Les Deux Alpes
Commune Déléguée de VENOSC

PLAN LOCAL D'URBANISME

**RAPPORT DE
PRESENTATION**

Modification simplifiée N°1

2.1.1. Supprimer l'emplacement réservé n°3 situé rue de la forêt (une erreur matérielle existe sur la délibération, l'emplacement réservé situé rue de la forêt étant le numéro 3)

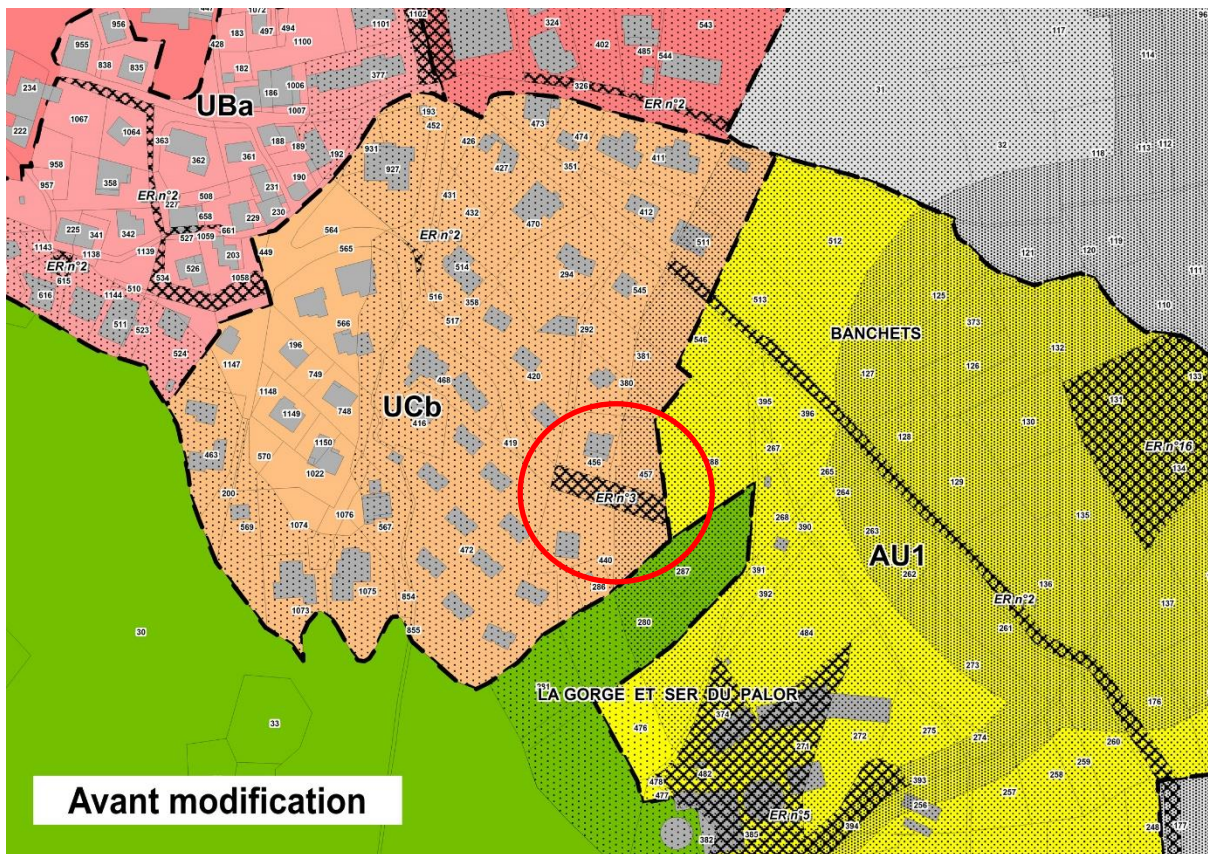
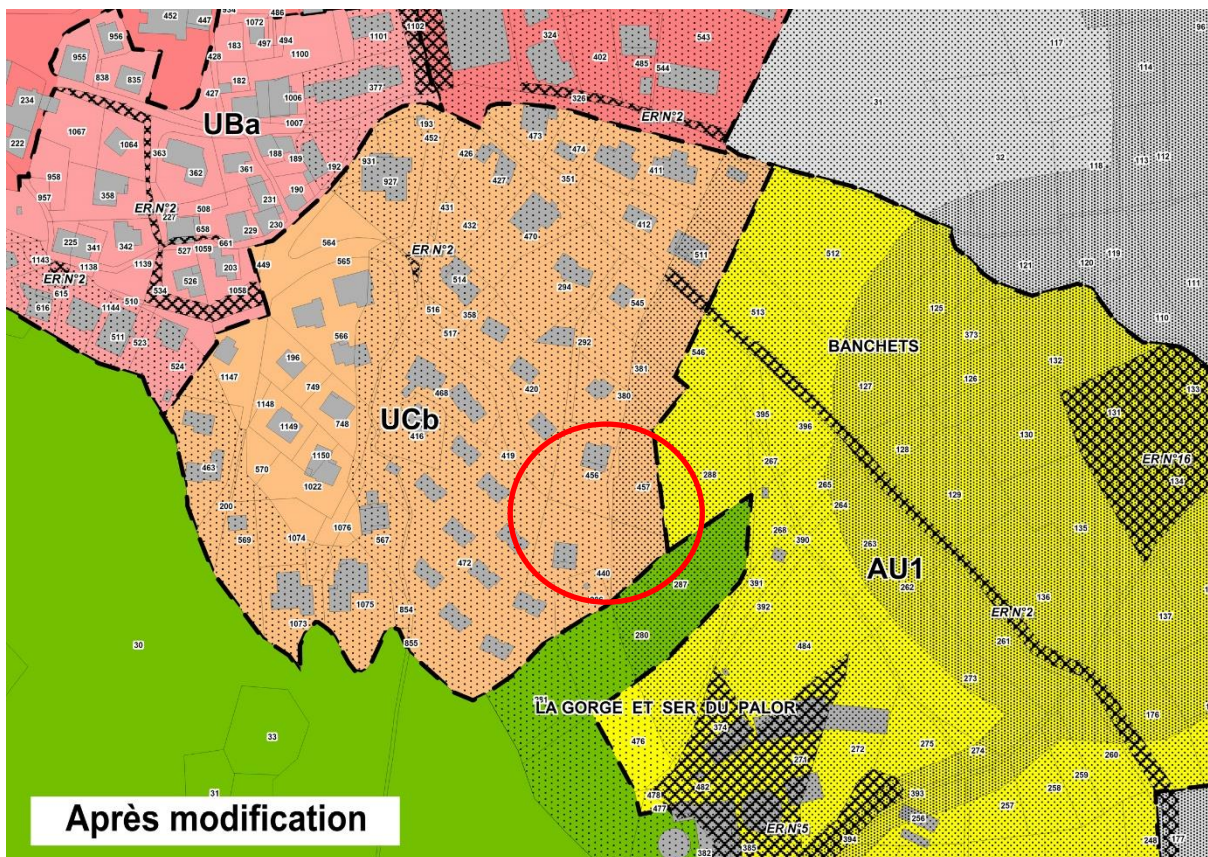
Cet emplacement réservé, dédié à l'aménagement de voirie, n'est plus nécessaire notamment dans le cadre de la réalisation de l'opération d'aménagement sur la zone AU1, pour lequel d'autres solutions techniques existent. La commune ne souhaite donc pas continuer à grever les droits sur les terrains sans réel besoin.

Carte 2 : Secteur de suppression de l'emplacement réservé n°3 après modification

2.1.2. Réduire l'emprise de l'emplacement réservé n°10

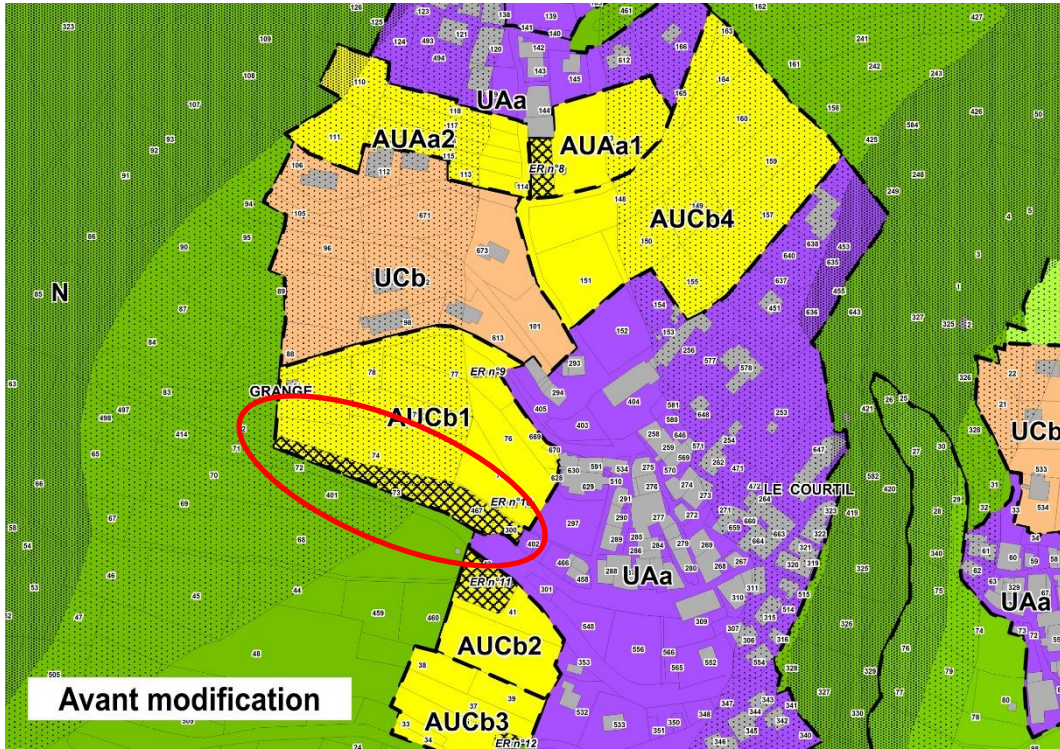
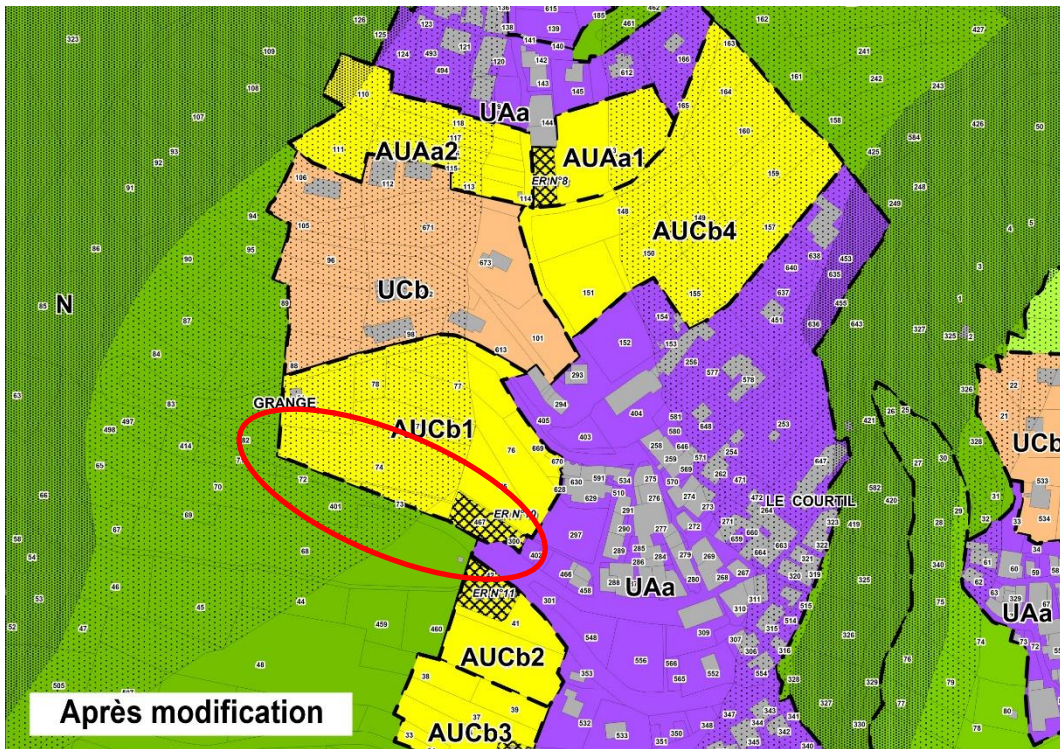
La commune a en partie acquis les terrains sur cette zone. Une partie de l'emplacement réservé doit encore être acquise pour réaliser la voirie liée au parking existant. L'emplacement réservé est donc conservé sur les parties concernées par ces besoins, notamment les parcelles 467 et 300.

Carte 4 : Secteur de réduction de l'emplacement réservé n°10 après modification

Schéma 1 - Article 6

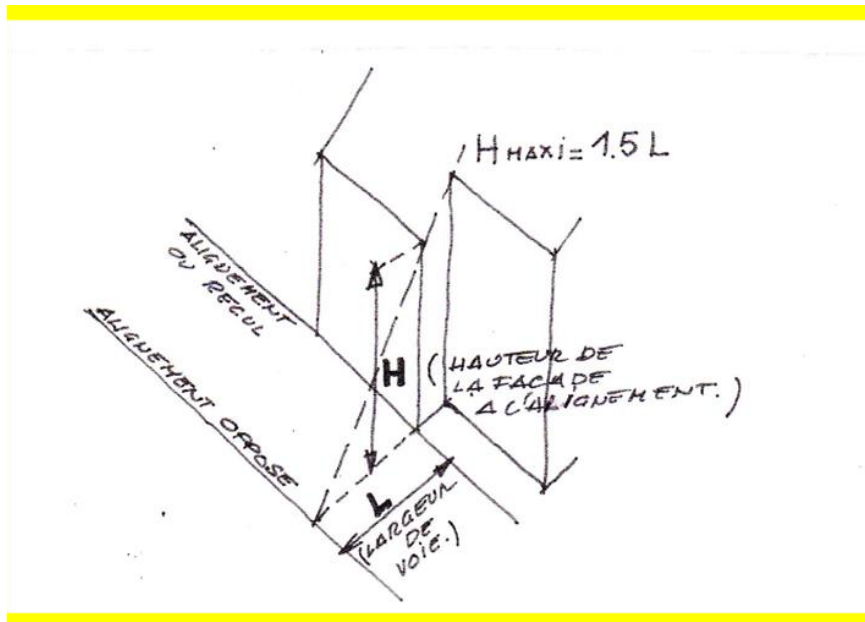
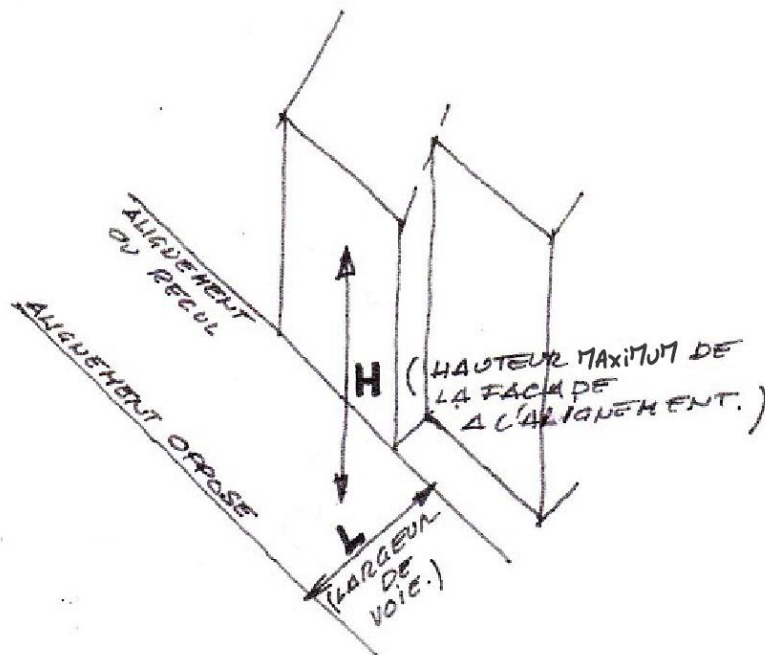
Une erreur matérielle est présente dans le document puisque cette règle se réfère au schéma 1 qui montre très clairement que « L » correspond à la largeur de la voie. Un calcul par rapport à la longueur d'une voie est qui plus est inapplicable et n'a pas de sens. Cette erreur est donc corrigée.

Précision des notions de hauteur H et de largeur L dans les règles d'implantation par rapport aux voies et emprises publiques.

Schéma 2 - Article 7

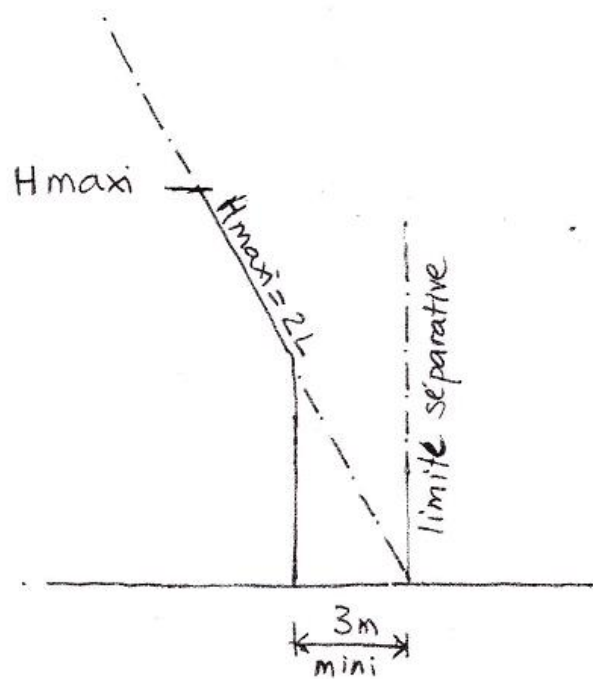
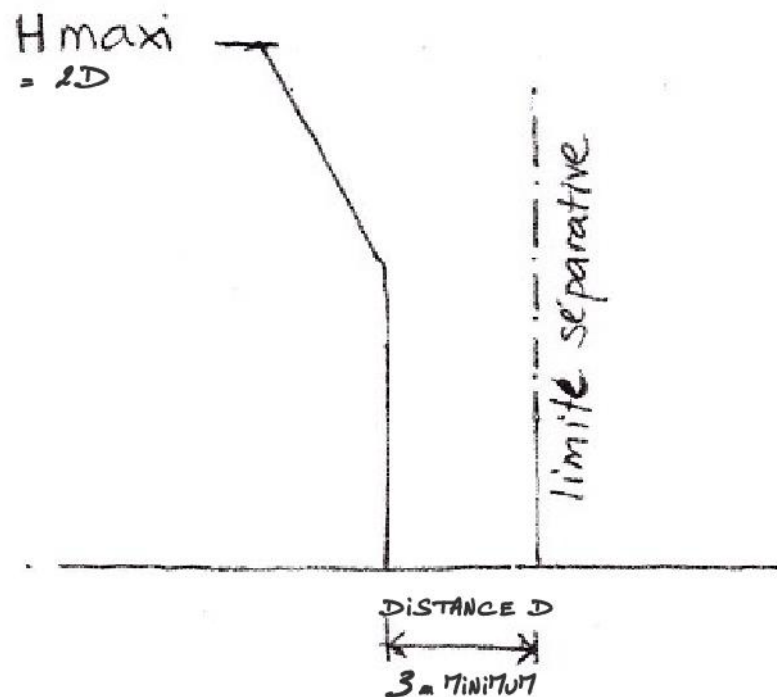
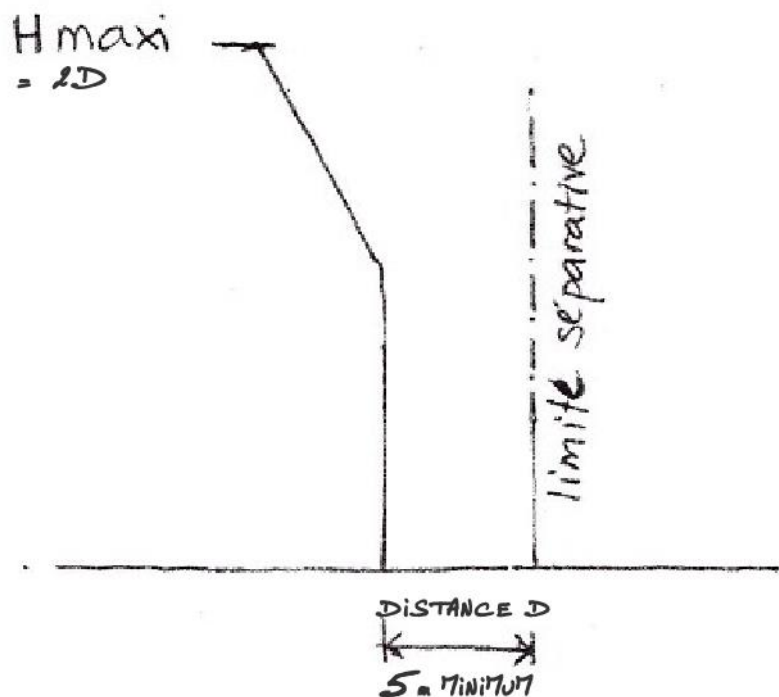
Toutes zones, **sauf UI**, dans le cas d'une implantation en retrait des limites séparatives.

Uniquement en zone UI, dans le cas d'une implantation en retrait des limites séparatives.

Schéma 3 - Article 7

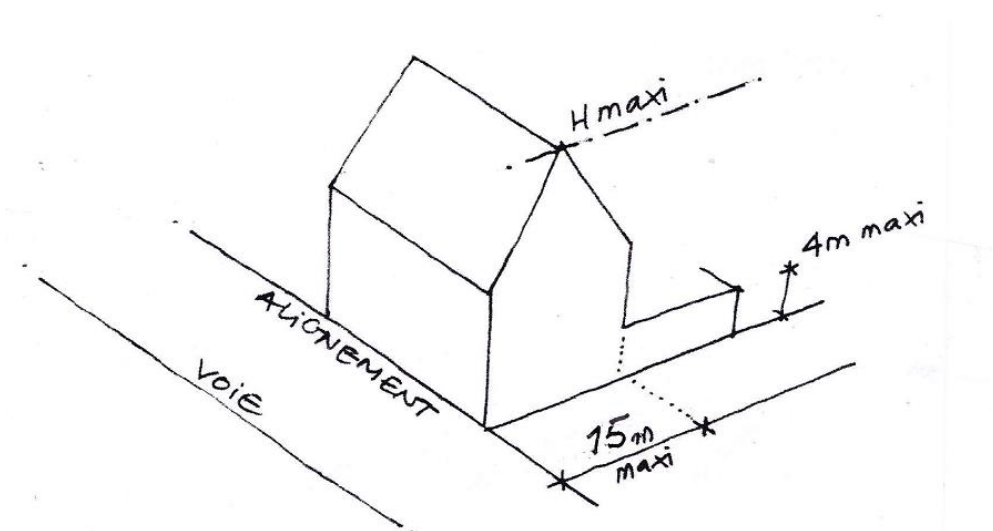
Pour le schéma 3, la règle écrite est assez claire et permet des implantations variables dans la première bande de 15 mètres depuis la voie ce qui est difficilement représentable par un schéma. On ne comprend pas non plus où est la limite séparative, et à quoi correspond la hauteur maxi (en l'occurrence la hauteur maximum autorisée sur la zone).

Schéma 3 - Article 10

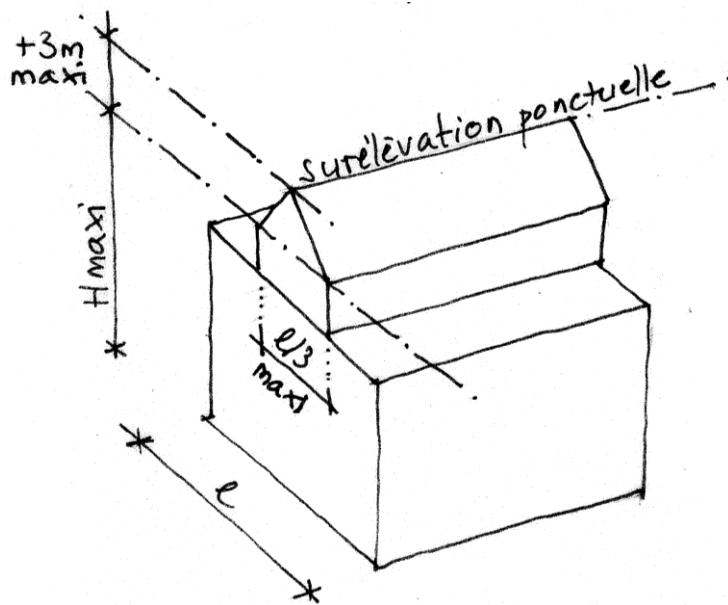
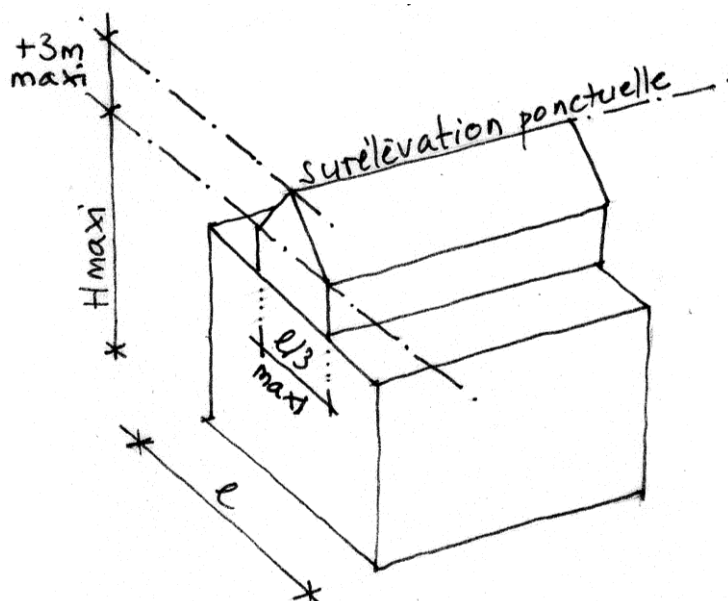
Suite à ces suppressions, le schéma 5 est donc renommé en schéma 3 mais n'est pas modifié.
